# 福島第一原子力発電所 2号機原子炉格納容器内部詳細調査 補足説明資料

2020年3月26日

## 1. 質問・コメント事項への回答概要 (1 / 14)

3. フランジ部の取り合いについて

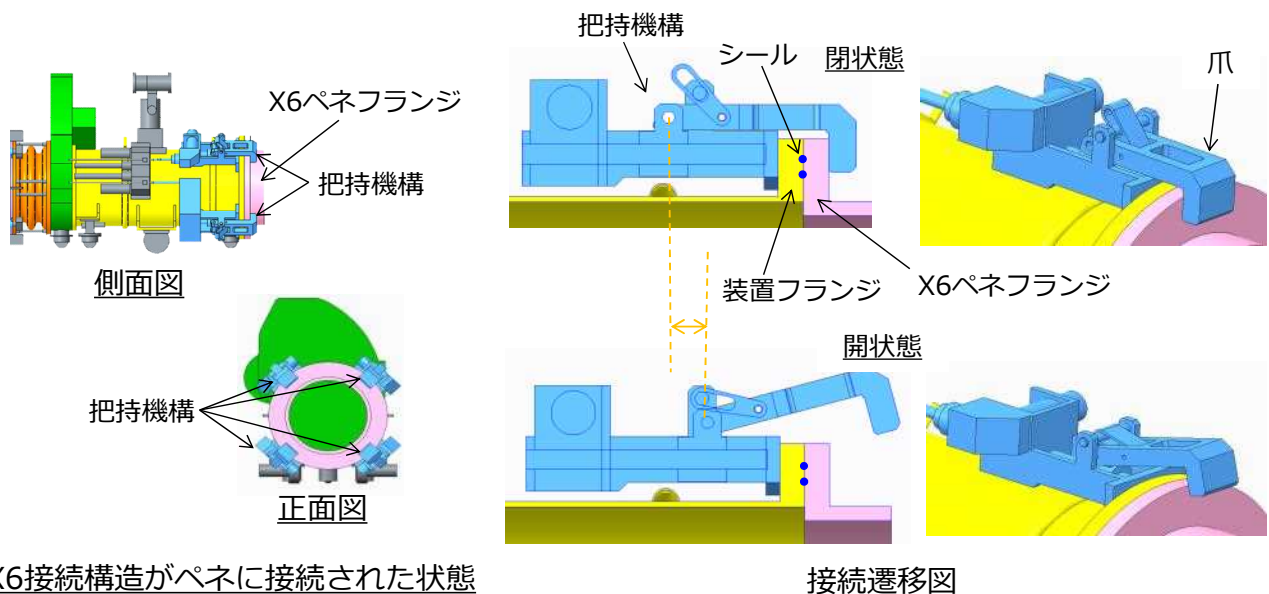
NRA殿ご質問	東電HD回答
装置の接続、取外しを行う部位はどのような構造か（フランジ取合い等）を説明すること	<ul style="list-style-type: none"> <li>フランジ取合いです。「3.フランジ部のとりあいについて」に取り合い部の構造を回答します。</li> </ul>
隔離弁の仕様を説明すること	<ul style="list-style-type: none"> <li>「4.隔離弁の仕様について」にて回答します。</li> </ul>
排気フィルタの仕様を説明すること（どこまで放射能濃度を落とせるのか）	<ul style="list-style-type: none"> <li>「5.作業エリアからの排気の監視について」に排気の監視方法および排気フィルタの仕様を記載しました。ダストは3/10000に低減できます。</li> </ul>
PCV内の干渉物とは何か説明すること	<ul style="list-style-type: none"> <li>CDRルール、ルールサポートです。「6.PCV内干渉物について」に詳細を記載しました</li> </ul>
窒素置換する際、作業員が接近するのか（その場に居るのか）説明すること	<ul style="list-style-type: none"> <li>配管の接続やバルブの操作は作業員が装置に接近して実施し、気体の置換中は離れる運用とします。</li> <li>被ばくについては、大部分の作業は線量率は5mSv/h以下のエリアで行い、作業時間が短時間となるよう習熟訓練を行います。X-6ペネ前の放射線量率の計測結果を「7.X-6ペネ前の雰囲気線量について」に記載しました。</li> <li>また、接続管に追加遮へいを設置して、雰囲気線量の低減を図ります。</li> </ul>

- X-6ペネフランジと装置のフランジは、把持機構により接続します。
- 遠隔操作で装置をX6ペネフランジに位置決めし、装置のフランジを接触させた状態で、4ヶ所の把持機構の爪を閉じることにより、両フランジを固定します。
- 爪の開閉は遠隔自動で実施します。

## 8. 2重シールのリーク確認について

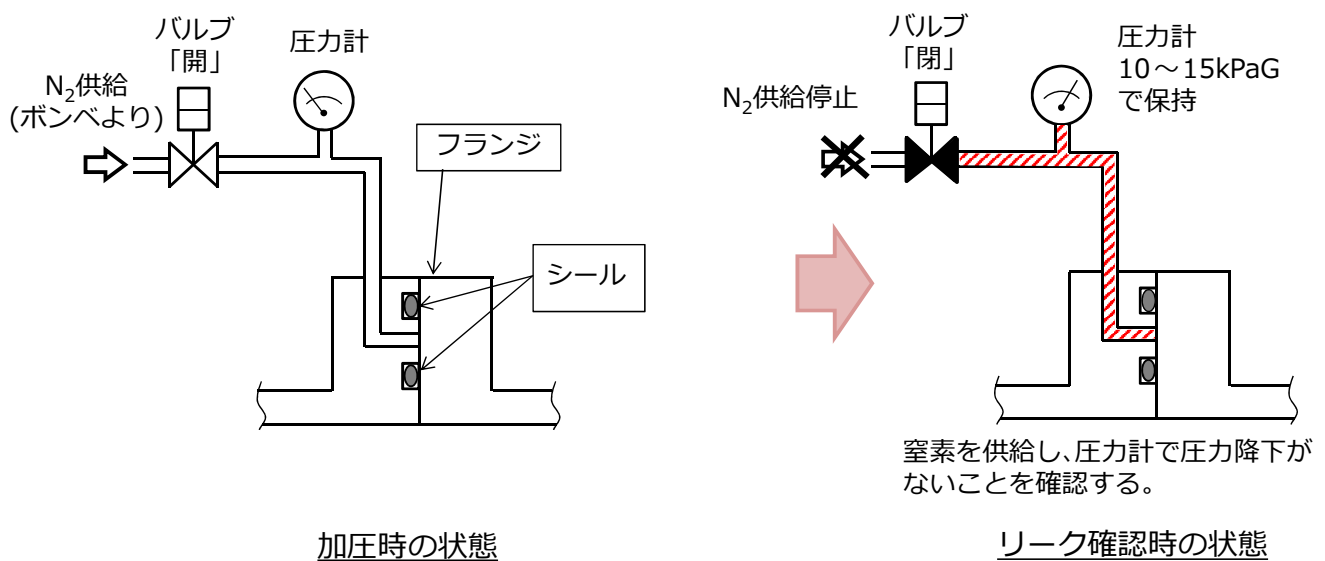
NRA殿ご質問	東電HD回答
ロボット搬入部屋は何で（どんな気体で）加圧するのか追記すること	<ul style="list-style-type: none"> <li>窒素で加圧します。18-PG3-043（作業ステップ）に追記しました</li> </ul>
2重シールはどのような構造で、どのように漏えいのないことを確認するのか説明すること	<ul style="list-style-type: none"> <li>シール間を加圧して、圧力を確認します</li> <li>詳細を「8.2重シールのリーク確認について」に記載します</li> </ul>
X6ペネ内の堆積物とは何か、現状どのようなになっているのか説明すること	<ul style="list-style-type: none"> <li>堆積物は、CRD交換機のケーブル由来のもの（被覆等）と思われます</li> <li>詳細を「9.X-6ペネ内堆積物について」に記載します</li> </ul>
堆積物除去装置のドーザーとはどのようなものか説明すること	<ul style="list-style-type: none"> <li>「2.装置仕様について（5/11）」に概念図を追加しました</li> </ul>
X-6ペネの厚さ、ボルト仕様を説明すること	<ul style="list-style-type: none"> <li>材質：低合金鋼</li> <li>厚さ：55mm（フランジ部が45mm）</li> <li>ボルト：M16×24本</li> </ul>
各設備の据え付け時に行う漏えい確認については、事前にモックアップにて気密性が確保できることを確認しているのか記載すること	<ul style="list-style-type: none"> <li>モックアップ試験時に気密性を確認したものを現地に据え付けします。</li> <li>設置時の漏えい確認では「漏えいがないこと」を確認いたします。</li> <li>漏えいを確認した場合にはボルト増し締め、コーキングで対応します。</li> </ul>

- 2重シール間を加压して、バルブでシステムの圧力を保持し、圧力計で漏えいがないこと確認します。

■ X-6ペネとステージ内隔離部屋

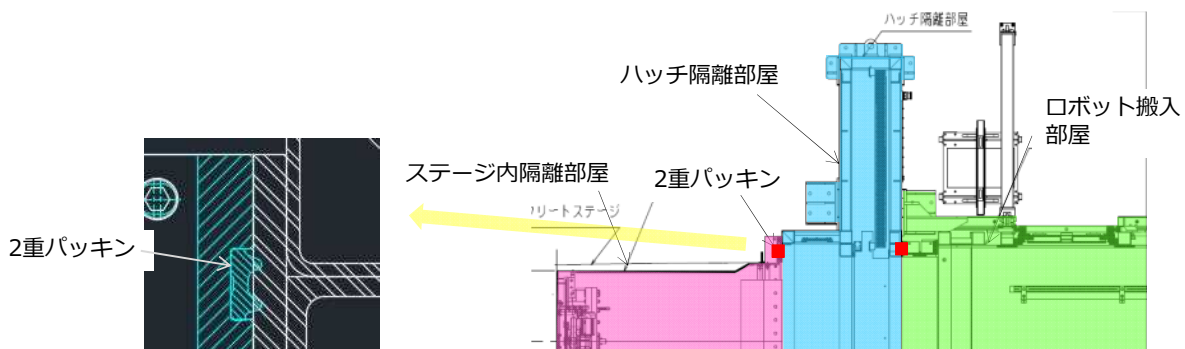
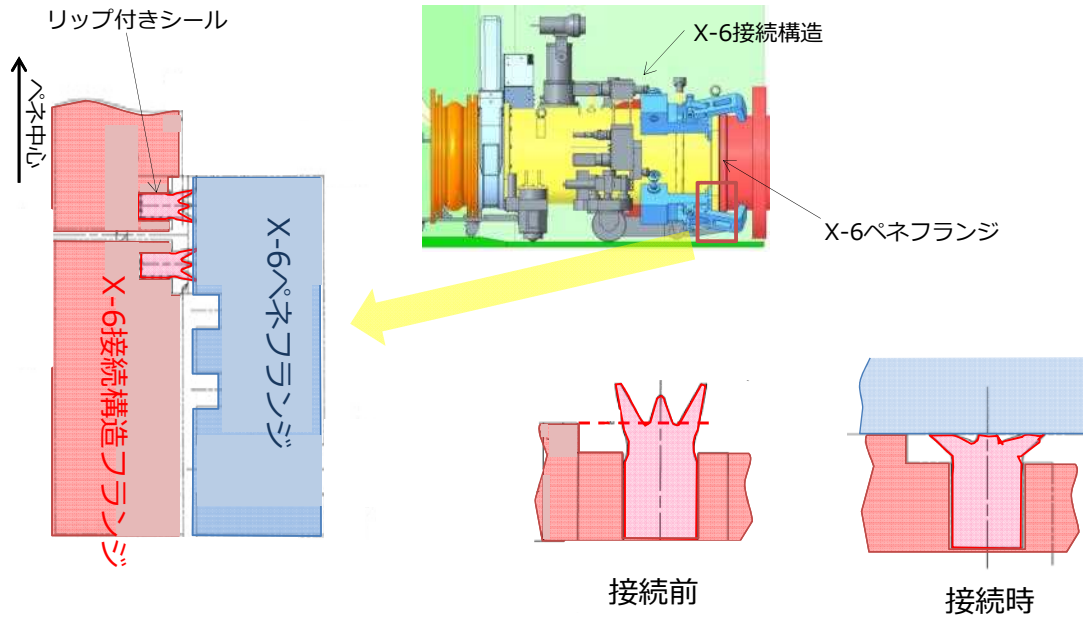
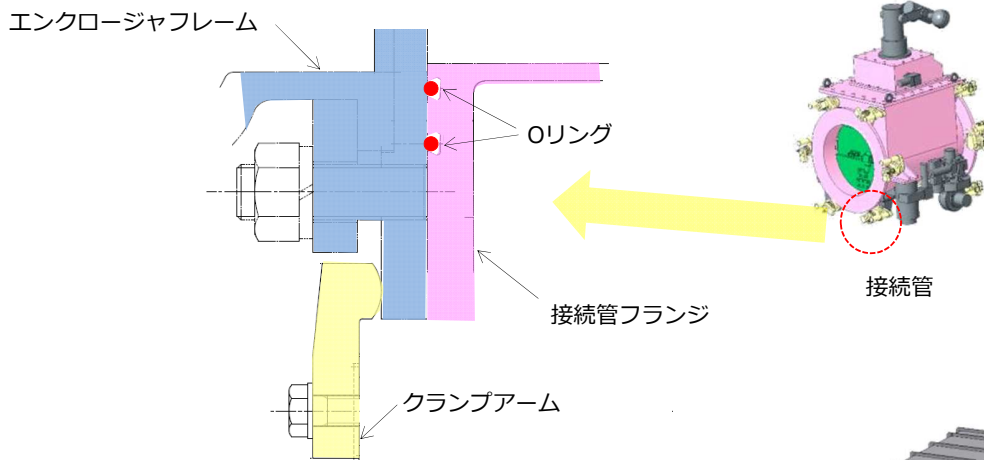
NRA殿ご質問	東電HD回答
<p>補足説明資料P41のX-6ペネとステージ内隔離部屋の接続については、より詳細に説明すること。</p>	<ul style="list-style-type: none"> <li>「13.装置接続部のシールについて（1/4）」に詳細を記載します。</li> </ul>
<p>エンクロージャ設置の際に漏えい確認をしない理由について説明すること。（調査時は窒素封入をするので、漏えい確認は必要なし？）</p>	<ul style="list-style-type: none"> <li>エンクロージャと接続管の接続部については、2重Oリング間を加圧して漏えい確認を行います。</li> <li>エンクロージャ本体は溶接構造物のため、直前のモックアップ試験で漏えい確認を行い、健全性を確認します。</li> </ul>
<p>内部調査時に窒素封入する理由について説明すること。</p>	<ul style="list-style-type: none"> <li>デクスタの結露防止（連続供給）、アームの洗浄、カメラの洗浄（間欠供給）のため、窒素を封入します。</li> </ul>
<p>PCV内の干渉物撤去はあるのでしょうか？有る場合は、AWJによる作業であれば、AWJの仕様、作業ステップでどのタイミングで実施するのか、該当の干渉物とは何を想定しているのか説明すること。</p>	<ul style="list-style-type: none"> <li>「6.PCV内の干渉物について」に記載します</li> </ul>

ゲートシール、セパレートブーツ（上下）でペネの側面を挟み込んでシールします。

フランジ部の2重パッキンでシールします。

- X-6ペネとX-6接続構造  
フランジ部の2重リップ付きシールでシールします

- X-6接続構造と接続管、接続管とエンクロージャ
- エンクロージャ背面パネル  
フランジ部の2重Oリングでシールします。

1 5. ダスト飛散に対するデータ拡充試験（1 / 3）

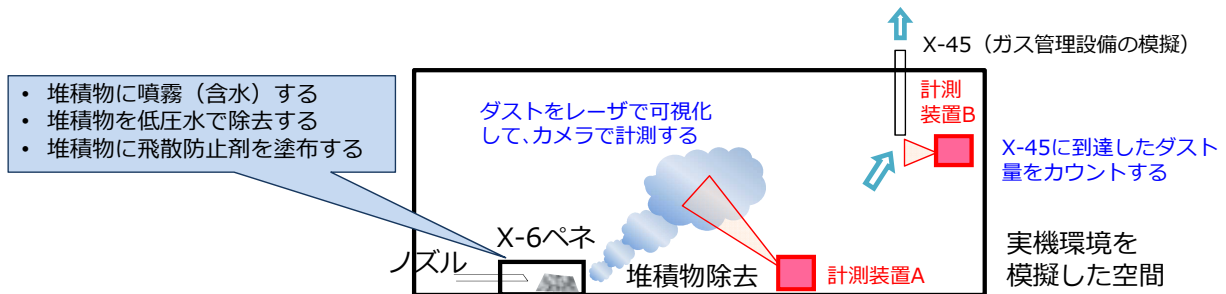
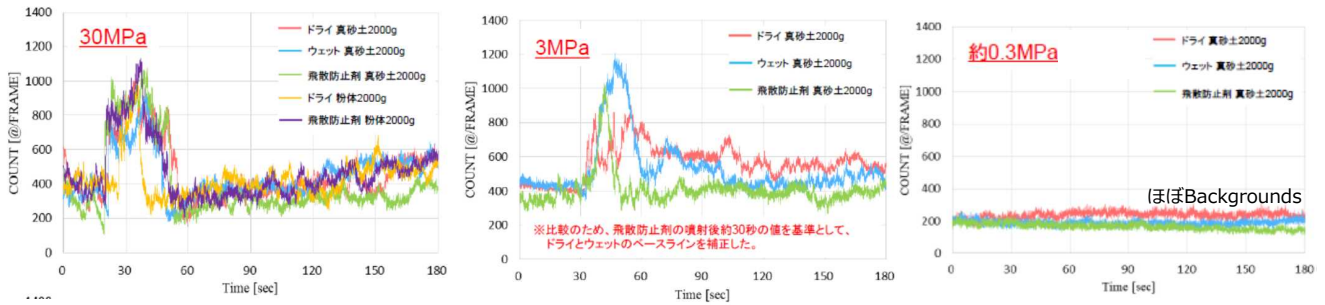
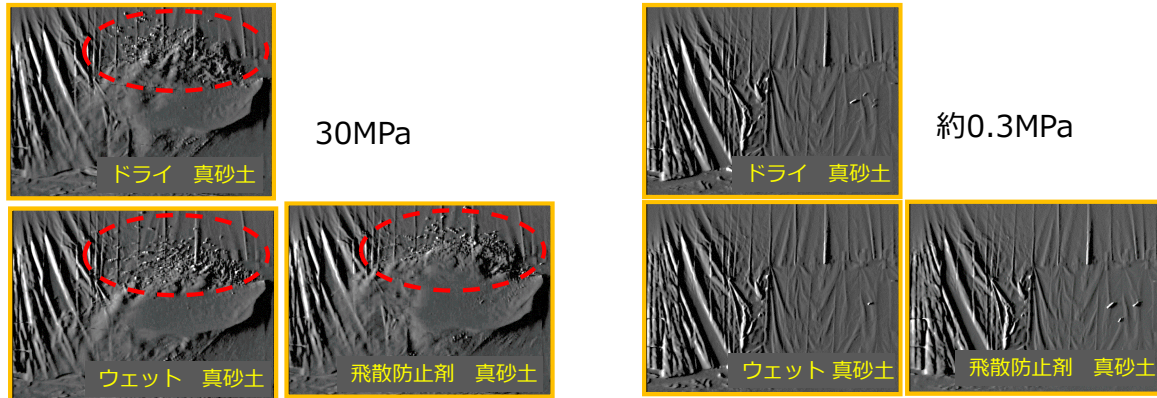
NRA殿ご質問	東電HD回答
<p>2号機において、AWJ作業を実施した場合のダスト飛散の影響に対して更なる知見拡充として、データ拡充試験を実施している内容について説明すること</p>	<ul style="list-style-type: none"> <li>AWJ作業によるダスト飛散に対する更なる知見拡充として、従来よりもダスト飛散を抑制した作業方法として、低圧水による堆積物除去を実施した場合についてデータ拡充試験を実施しています。</li> <li>またあわせて、ダストの沈降を促進するためのスプレーカーテンについて検討しています。</li> <li>「15. ダスト飛散に対するデータ拡充試験」に詳細を記載します。</li> </ul>

- ダストを抑制する一般的な手法として噴霧（含水）や、飛散防止剤の適用が考えられます。本工法の効果を見極めるため、工場にて実機環境を模擬した試験を実施しています。
- 試験の結果、低圧水による堆積物除去を用いることにより、ダストの飛散量が低減することを確認しており、現在、試験結果について取りまとめているところです。

工法	備考
低圧水（0.3MPa、20L/分、ノズル径φ7）で堆積物を除去する	高圧（30MPa）で除去した場合のダストと比較して評価中
堆積物除去前に噴霧（含水）する	3MPaで実施。ドライで除去した場合のダストと比較して評価中
飛散防止剤を塗布する

- 1号機PCV内部調査に向けたアクセスルート構築と同様に、AWJ作業時に散水ノズルでコーン状のスプレーカーテンを実施することで、ダスト沈降を促すことを検討している。

- 堆積物除去時はX-6ペネ出口 (PCV内) よりPCV内へダストが放出されるため、X-6ペネ出口 (PCV内) にスプレーカーテンを施工することが有効である。その方法として、X-6ペネの上方にあるX-53ペネを利用し、スプレーカーテンを施工する治具を設置することで検討中。
